君津環境整備センター第III期増設事業に係る環境影響評価準備書
前回委員会及びその後に寄せられた質疑・意見に対する事業者見解

平成27年12月18日提出
新井総合株式会社

「大気安定度Bによる拡散計算結果」

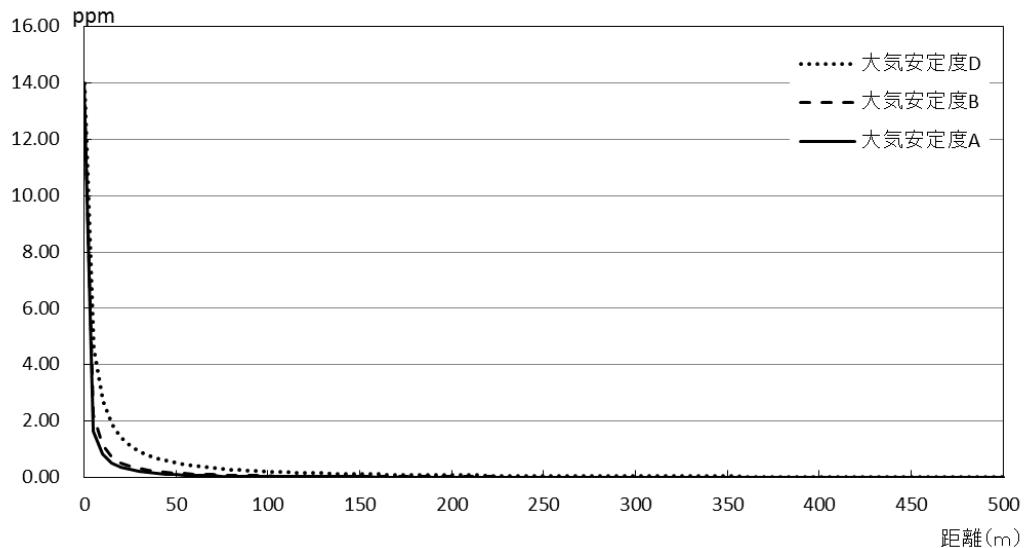
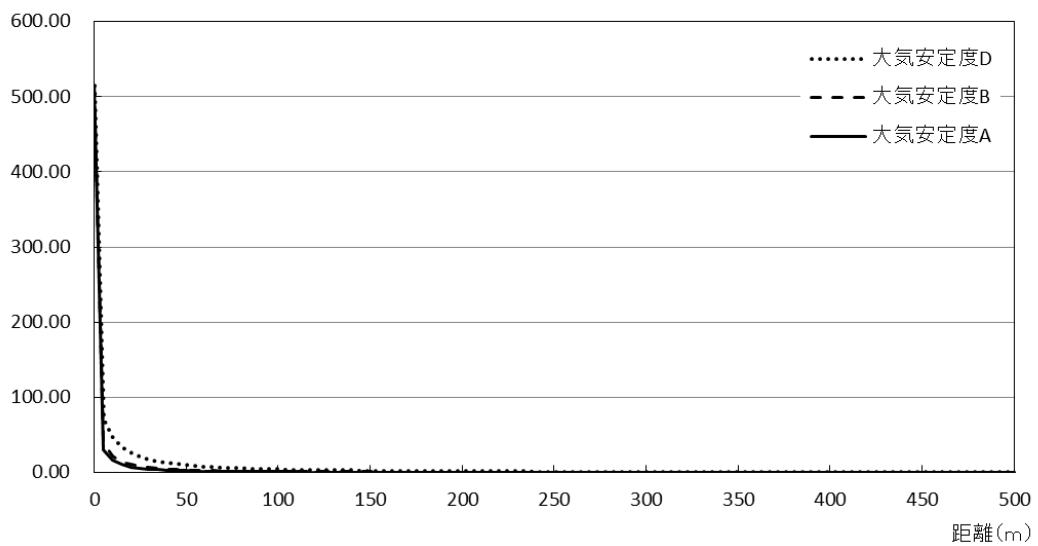
26	悪臭	拡散計算の大気安定度	(9月18日委員会で質疑・意見) 悪臭の拡散計算に大気安定度AとDのパターンがあるが、悪臭防止法では大気安定度Bで計算	(9月18日委員会での回答) 大気安定度Bについては計算していませんので、次回、大気安定度Bで計算した結果を示します。

No.	項目	細目	質疑・意見の概要	事業者の見解	備考
			することになっている。大気安定度Bで予測した場合はどうなるのか。	(9月18日委員会での回答の追加回答) 大気安定度Bによる硫化水素等の計算結果は添付資料①に示すとおりです。大気安定度AとDの間の数字が算定されています。 なお、この計算結果は評価書に記載するものとします。	添付資料① 「大気安定度Bによる拡散計算結果」
27	悪臭	ガス抜き管からの硫化水素の影響	(9月18日委員会後に寄せられた質疑・意見) ガス抜き管からの硫化水素の拡散濃度について、発生源では最大7600ppmというケースもあつたとされ、その条件を用いれば、安定度Dでは地点1で0.206ppmとなっている。この結果に対して、現実には対策をとることによりもっと低くなると予測しているが、これだけでは心配を感じさせる。硫化水素の濃度と対人有害性の関係に関する資料を添え、以下のような点について丁寧な説明をすべきではないか。 ①仮に発生源で7600ppmとした場合の周辺の濃度分布(どれほどの距離で、作業者などがどれほどの濃度を吸引する可能性があるか) ②過去1000ppmは11ケースだけであっても、敷地内の作業者などが危険なレベルを吸引しない対策 ③敷地境界濃度での影響の程度など	(9月18日委員会後に寄せられた質疑・意見の回答) ①に対する見解 仮に発生源で 7600ppm とした場合の周辺の濃度分布は添付資料②に示すとおりです。また、硫化水素濃度の対人有害性については、添付資料②「硫化水素濃度とその影響」に示しました。 添付資料から、ガス抜き管 0m では約 14ppm(眼の粘膜の刺激下限 10ppm を越える)、大気安定度 D で直近 5m の濃度は 5ppm 以下(不快に感じる中程度の臭気)、10m 距離の濃度は 3ppm 以下(不快に感じる中程度の臭気の下限)、と予測されます。作業をする場合はこれらの濃度の硫化水素を吸引する可能性がありますので、作業者に対人有害性について丁寧な説明をします。 ②に対する見解 敷地内の作業者が危険なレベルを吸引しない対策として以下の対策を講じています。 ・ガス濃度測定はガス検知器により、1週間に1回測定する。測定地点は堅型ガス抜き管の籠周辺で胸の高さで測定し、硫化水素濃度が 10ppm 以上の濃度を確認した場合は、周辺にカラーコーン等を設置し立入を禁止する措置を講じることで安全確保する。10ppm 以下を確認したうえで立入可能とする。 ・ガス抜き管の付近は可燃性ガスが滞留している可能性があるため火気厳禁とする。 ・管より硫化水素等、有毒ガスが発生している可能性があるため、覗込みなどを避け点検時は十分に注意する。点検を行う際は防毒マスクを着用する。 ③敷地境界濃度での影響の程度 大気安定度Dでは最も濃度の高かった敷地境界の予測地点1(発生源からの距離 100m)で 0.206ppm と予測されており、その濃度は添付資料①の表からは「嗅覚の限界」程度の値となっています。	添付資料② 「硫化水素濃度とその影響」 「7600ppmの場合の距離別硫化水素濃度」

「自然歩道等の利用者と資材等搬入車両等の走行ルート」

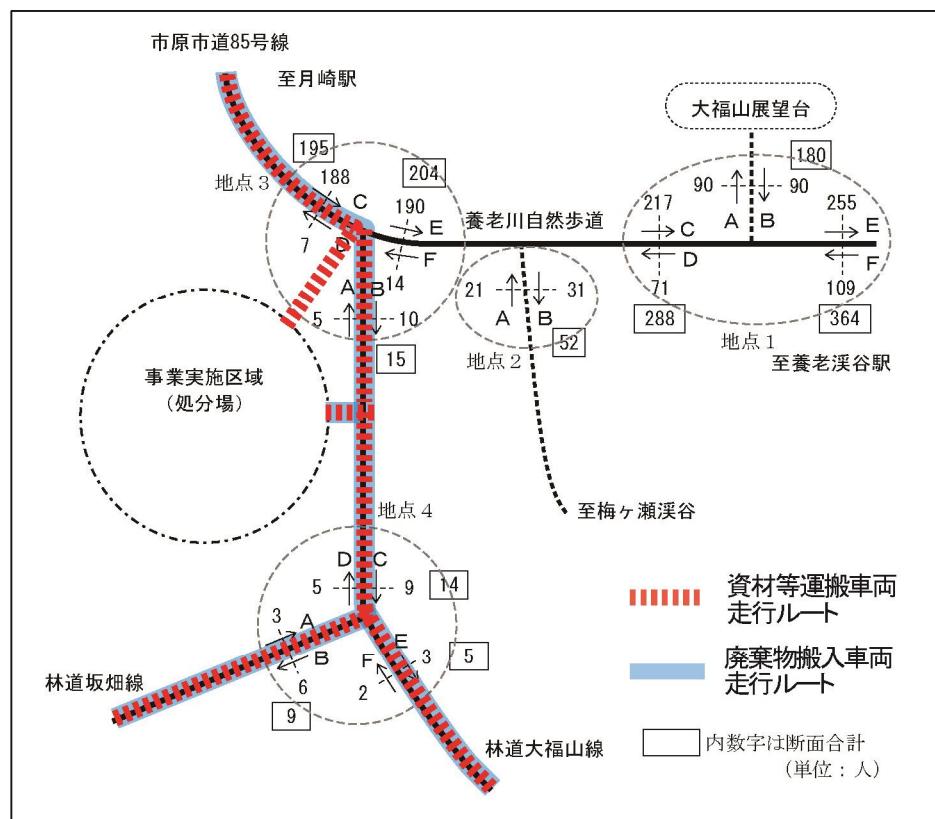
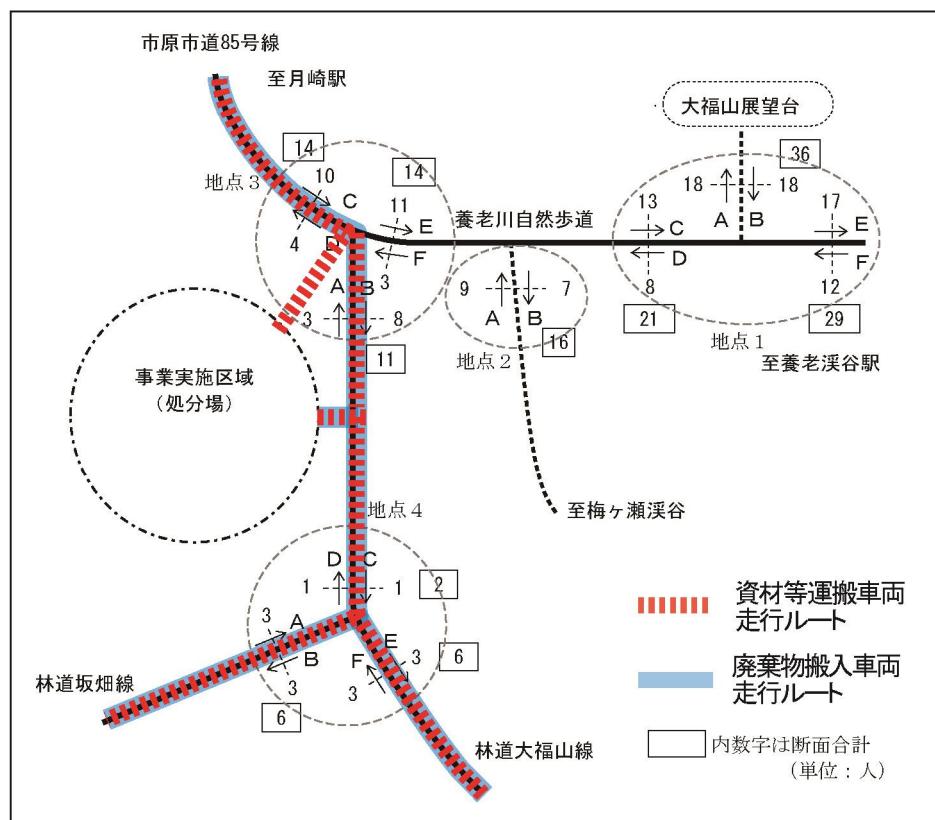
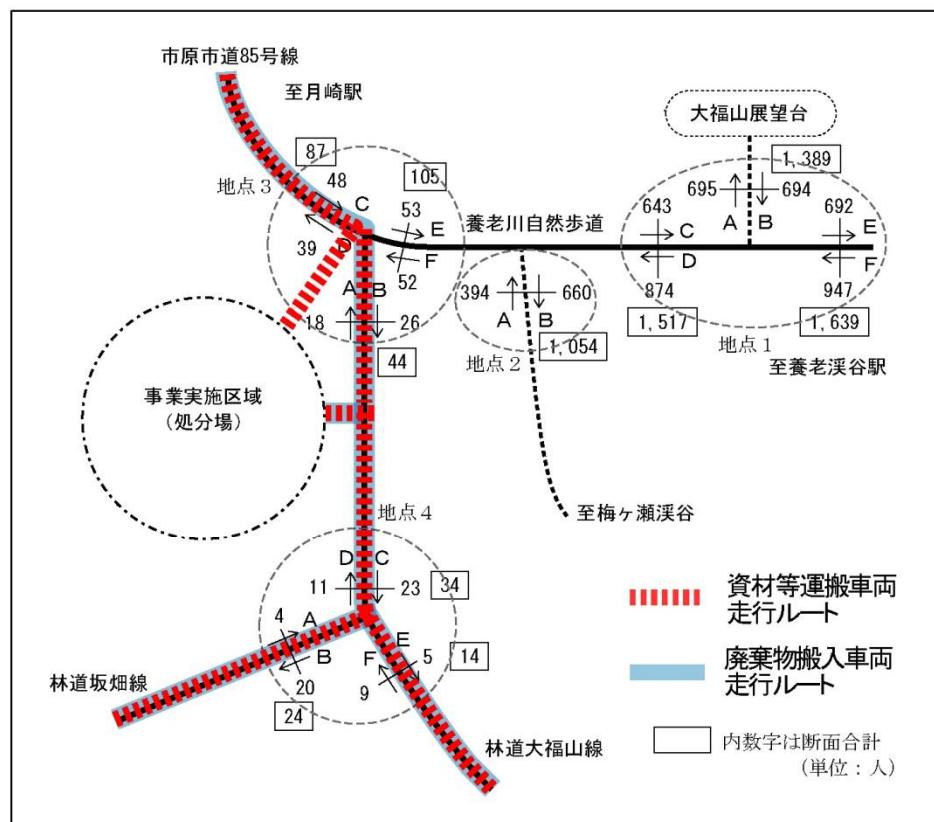
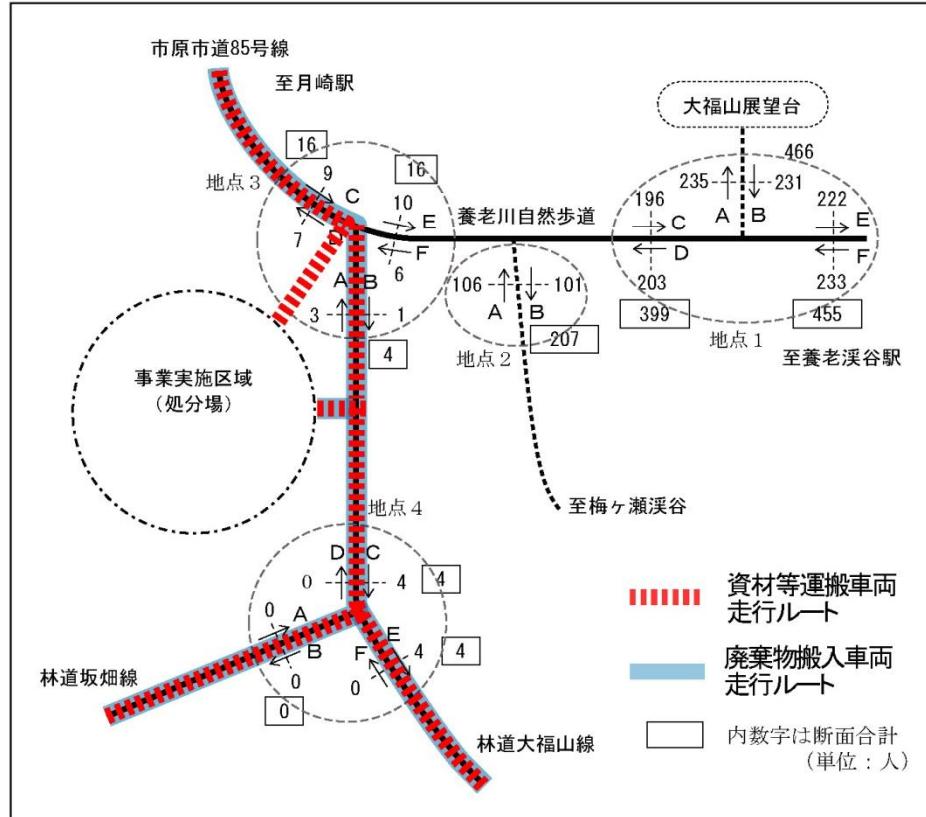
No.	項目	細目	質疑・意見の概要	事業者の見解	備考
30	陸水生物	ホトケドジョウ	(9月18日委員会で質疑・意見) 知事意見の中で、絶滅危惧種のホトケドジョウが生息しているとある。また、調査により上流部、源流部ではホトケドジョウが実際に生息していることが確認されているが、事業実施区域内に流れ出している小川の辺りではどうなのか。それから、もっと御腹川の下流の方にかけてではどうなのか。事業実施区域内の小川などで、工事中に濁水が流れるのはごく短期間だと書かれているが、その辺りに生息しているとすれば、かなり影響を受けるのではないか。	(9月18日委員会での回答) ホトケドジョウは、既存施設の放流先から小櫃川の合流点までの全調査地点で生息が確認されています。既存施設から出ている小川にも生息は継続して確認されています。 濁水の影響ですが、これは第Ⅱ期の工事の際に事後調査を行なっていますが、その結果では、一時的に少し変動がありますが、工事終了後では濁水の影響から回復している状況です。	
31	人と自然との 触れ合い活動の場	工事の実施日	(9月18日委員会で質疑・意見) 「日曜・祝日の資材の搬入は原則として実施しない」と書かれているが、土曜日はやるということか。 今度のシルバーウィークのように連続する場合は変更の可能性はあるのか。	(9月18日委員会での回答) 土曜日も資材の搬入を行います。 また、日曜・祝日は資材の搬入を行いません。	
32		調査の曜日	(9月18日委員会で質疑・意見) 「歩行者の流動状況」で、秋季だと行楽シーズンで平日と休日の歩行者人数が大幅に違うのだが、土曜日は平日の方に含まれているという理解でいいのか。	(9月18日委員会での回答) 土曜日は平日に含まれます。	
33		土曜日の影響	(9月18日委員会後に寄せられた質疑・意見) 歩行者の流動状況(秋季)で、土曜日の歩行者数がなかつたが、ハイカーが増えると思われ、運搬車とのすれ違いは大丈夫か。	(9月18日委員会後に寄せられた質疑・意見の回答) 工事用車両及び廃棄物搬入車両が走行するルートは、添付資料③に示すように、事業実施区域周辺では市原市道85号線、林道大福山線、林道坂畠線となります。これらの車両は、日曜・祝日には走行しません。土曜日を含めた平日に走行します。 養老川自然歩道等の利用者の調査は日曜日と土曜日以外の平日に行っています。市原市道85号線や林道大福山線、林道坂畠線の利用者は大福山展望台周辺の利用者数と比べると休日、平日ともに少なく、土曜日も同じような利用状況になると想定されます。 工事用車両及び廃棄物搬入車両の走行に当たっては、時速20km/h以下の低速走行を行い、また、車両が多数連なって走行することがないよう運行管理を行います。走行ルートの要所に誘導員を配置し、ハイカー等歩行者の安全を最優先します。	添付資料③ 「自然歩道等の利用者と資材等搬入車両等の走行ルート」

生態系類型区分図(現況)

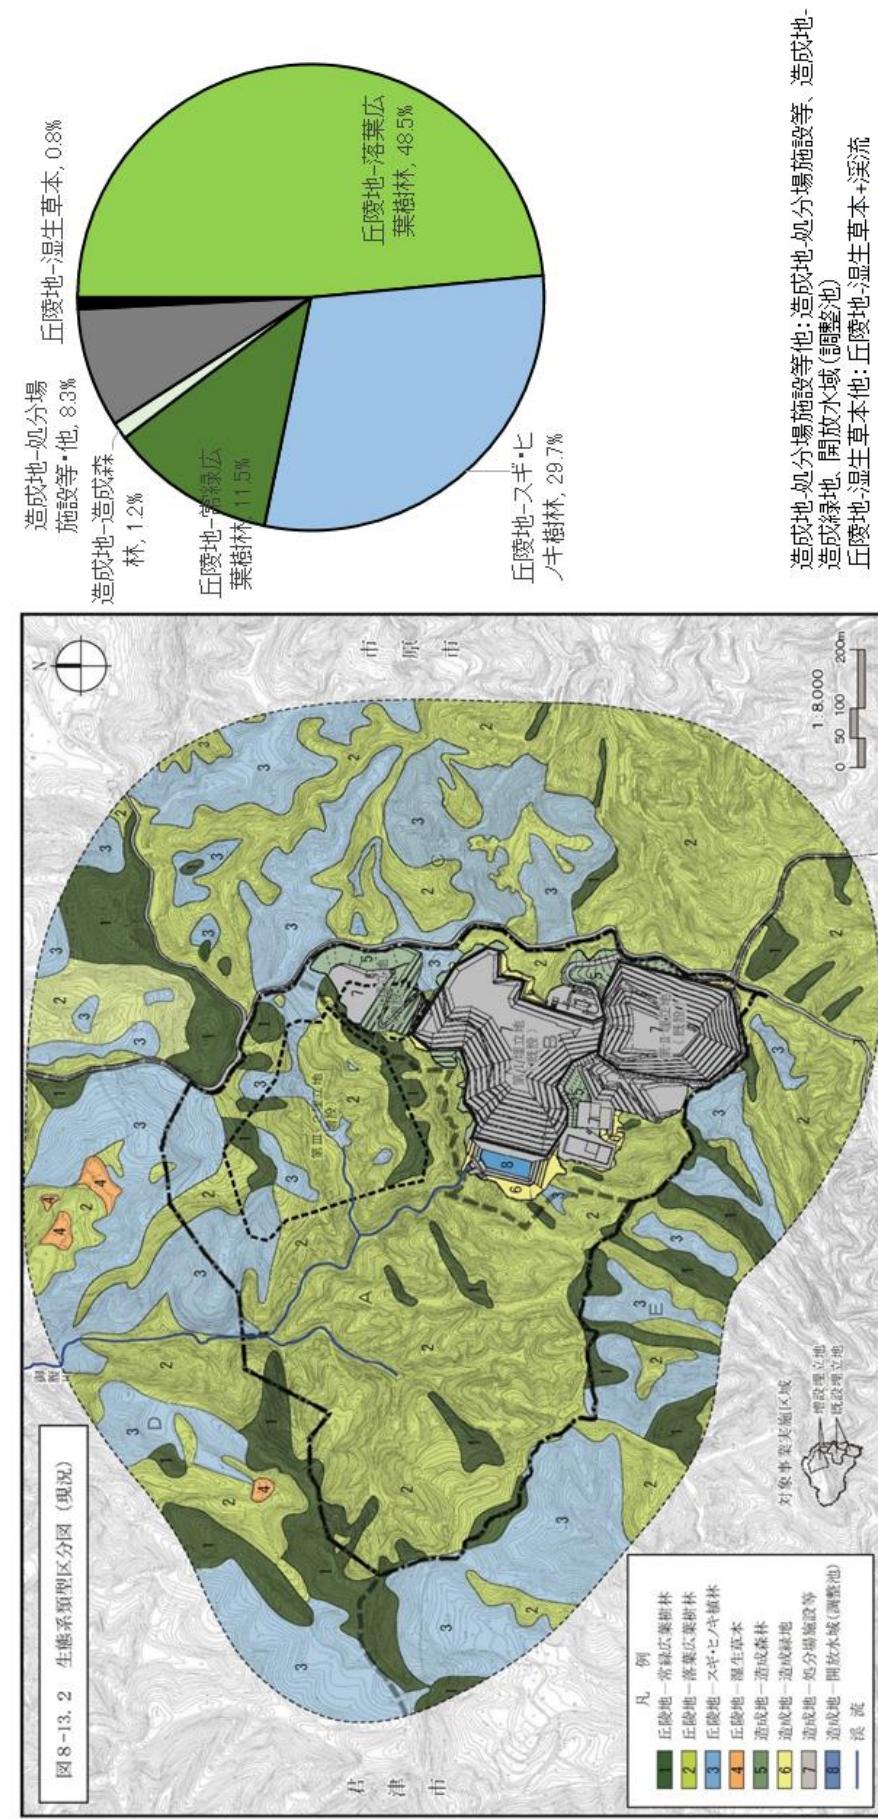
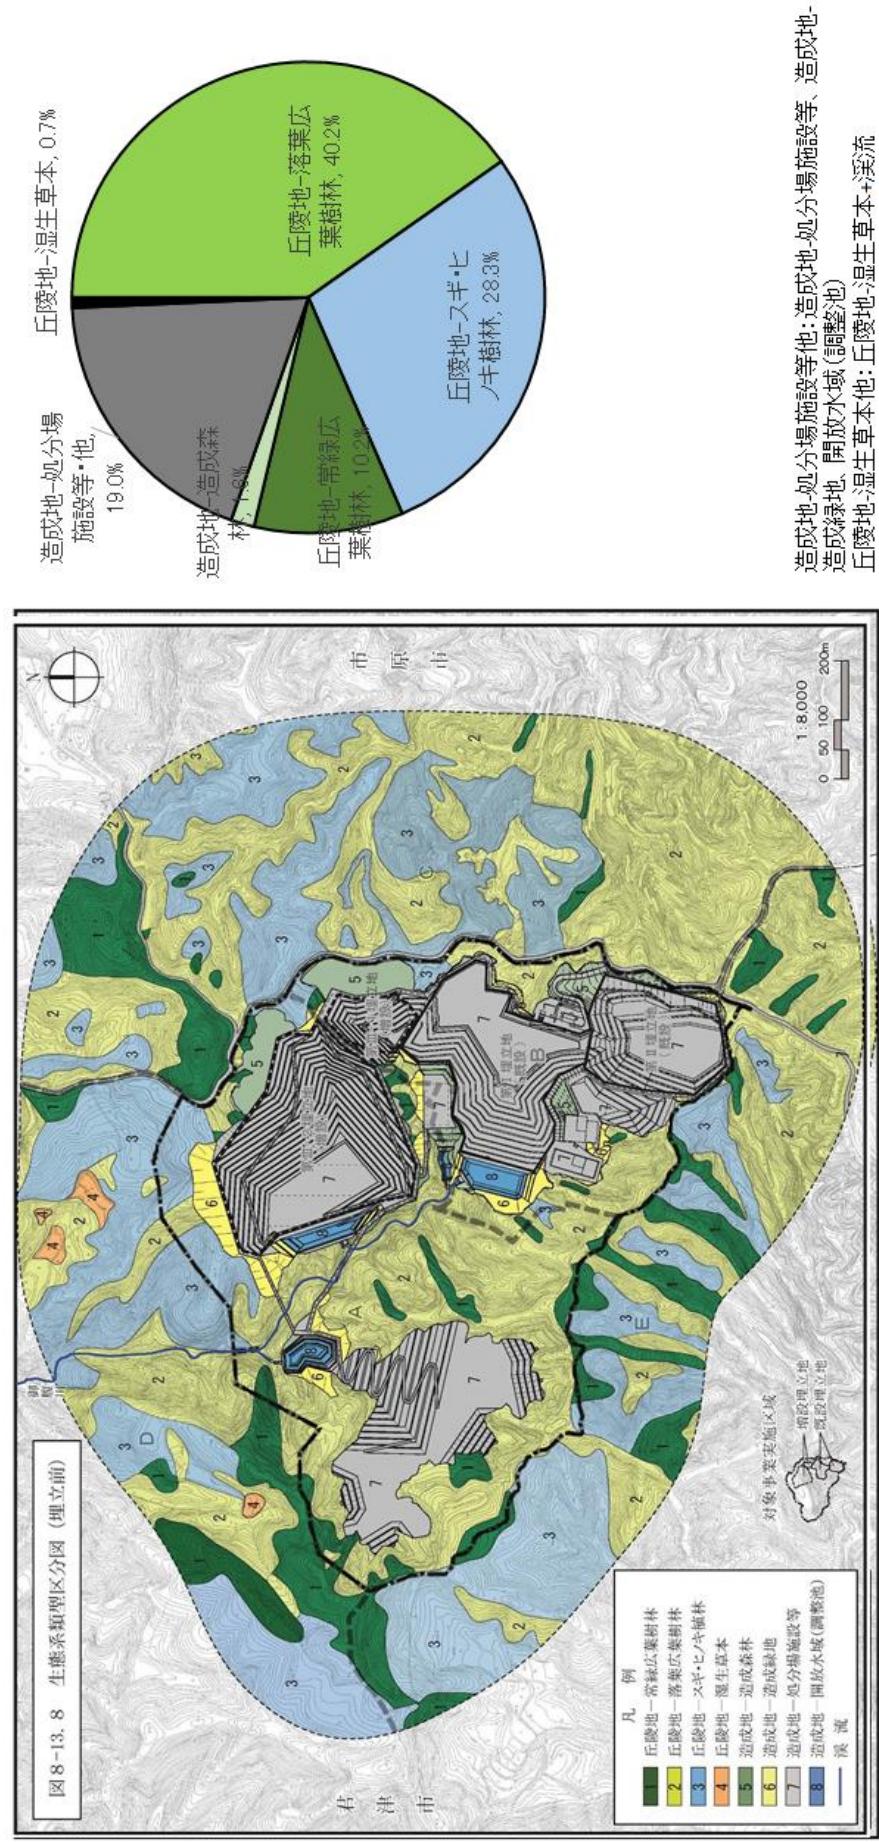
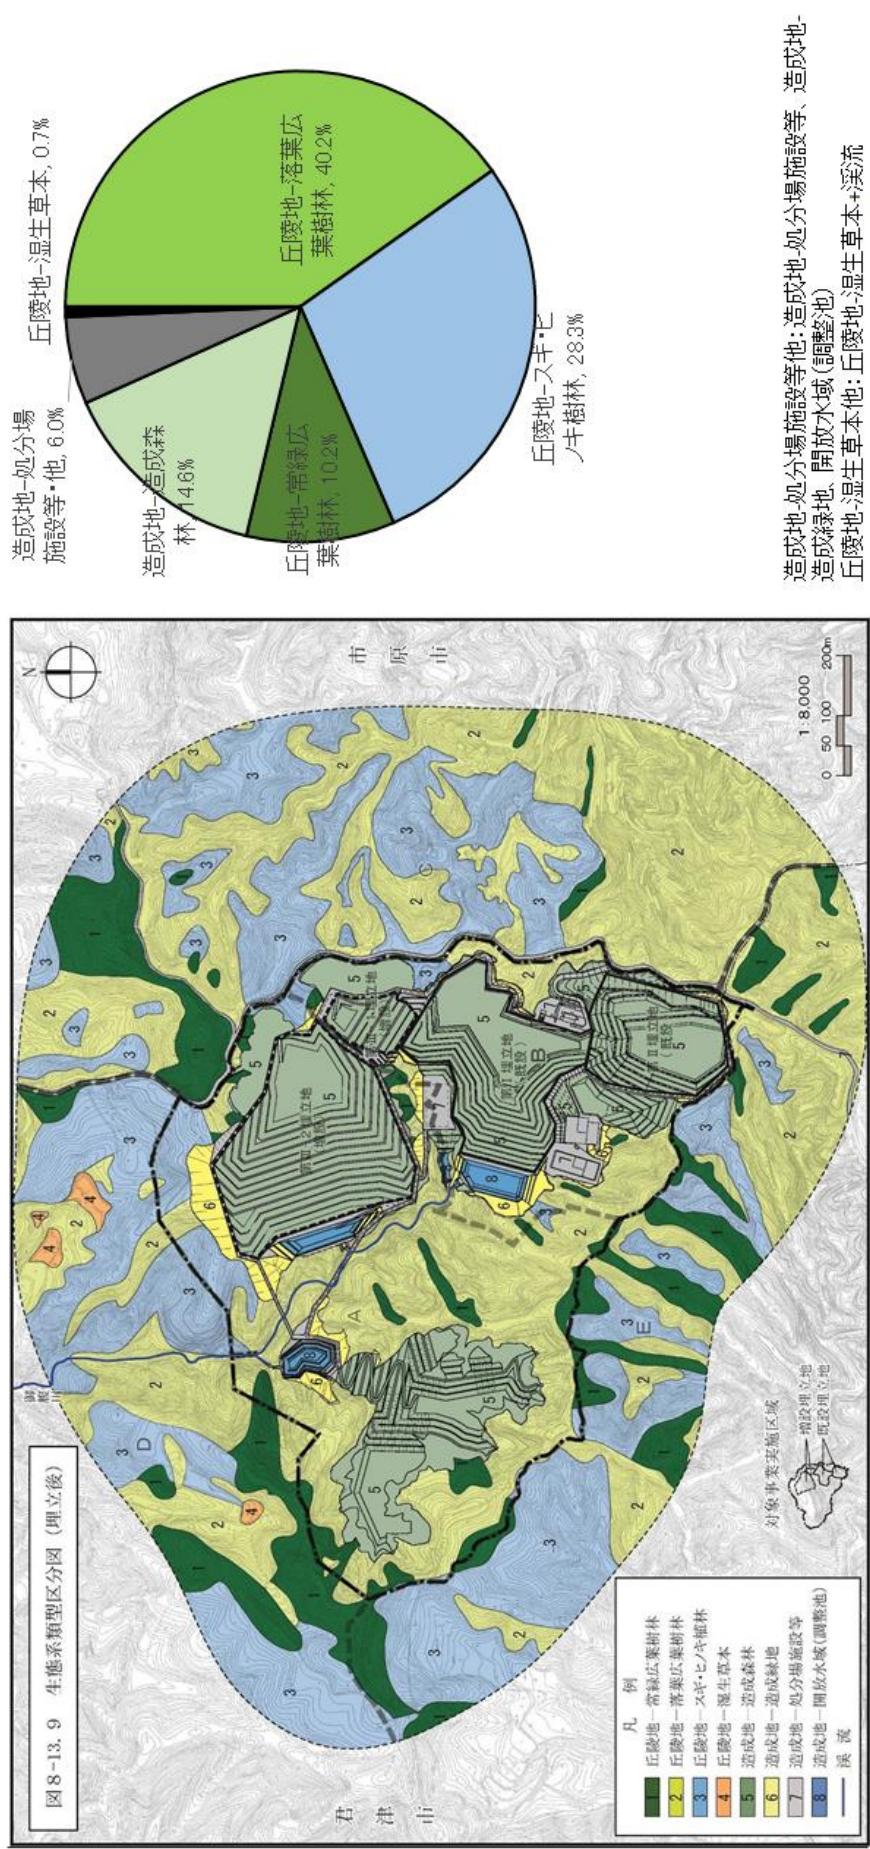
No.	項目	細目	質疑・意見の概要	事業者の見解	備考
24	生態系	生態系区分	(9月18日委員会で質疑・意見) 「生態系類型区分図(現況)」で、「その他」が「造成地－処分場施設等」だとすれば、随分広い範囲が「造成地－処分場施設等」のように思う。それに対して「埋立後」では、「その他」が6.7%で、「造成地－処分場施設等」の地図上での面積は6.7%と非常に小さい。「現況」と「埋立後」を比べると、9.1%と6.7%の差よりも「現況」ではもっと面積が広いように見えるのですが、これは正しいのか。	(9月18日委員会での回答) 確認して、次回に回答します。 (9月18日委員会での回答の追加回答) 9月18日の委員会で提出した資料のグラフが解かりにくいものになっていましたので、添付資料④に示すように修正しました。	添付資料④ 「生態系類型区分図」
35	温室効果ガス	埋立地からの一酸化二窒素	(9月18日委員会で質疑・意見) 一酸化二窒素が埋立地からほとんど出ていなければ、嫌気・好気の条件がそのようにコントロールされているからそうであったということなのか。それとも、一酸化二窒素になり得る窒素分が少ないからということか。	(9月18日委員会での回答) ここまで細かい分析はしなかったのですが、埋立地の調査では検出限界値以下でした。	
36			(9月18日委員会で質疑・意見) 農業の世界では、特に熱帯などはそうなので、水田から陸稲に切り替えると一酸化二窒素が出る。ということは、環境保全措置で「準好気性埋立構造を採用し、メタン生成菌の発生を抑制する」とあるが、メタンの発生を抑制すると、場合によっては一酸化二窒素が増加し、論理として矛盾する可能性があるので、なぜ一酸化二窒素が少なかったのか伺いたい。	(9月18日委員会での回答) 確認して、次回に回答します。 (9月18日委員会での回答の追加回答) 当処分場でのガス抜き管におけるガス成分のモニタリング調査では、添付資料⑤に示すように、メタンは平均7.5%の濃度で検出されています。一方、一酸化二窒素は定量下限値(50ppm)未満となっております。 既存の最終処分場の構造はガス抜き管や浸出水の集排水管を備えた「準好気性埋立構造」として、好気的条件で廃棄物の有機物の分解促進・安定化を目指しています。 既設の最終処分場に埋め立てられている廃棄物は焼却残渣や不燃物が主体ですが、一部下水道汚泥等のメタン源になる炭素源を含むものも埋め立てられています。埋め立てに当たっては転圧や焼却残渣中のカルシウムの固化により、埋立地内には嫌気的な箇所が局的に存在し、そこでメタン菌によるメタンガスが生成され、ガス抜き管で低濃度のメタン7.5%という数値が検出されたと考えられます。 水田から陸稲に切り替える状況と違って廃棄物層は埋立の際に転圧し、土砂で覆土することから、部分的には嫌気的な環境になっていると考えられます。	添付資料⑤ 「ガス抜き管におけるメタン、二酸化炭素モニタリング調査結果」 「ガス抜き管及び浸出水処理施設における一酸化二窒素の測定結果」
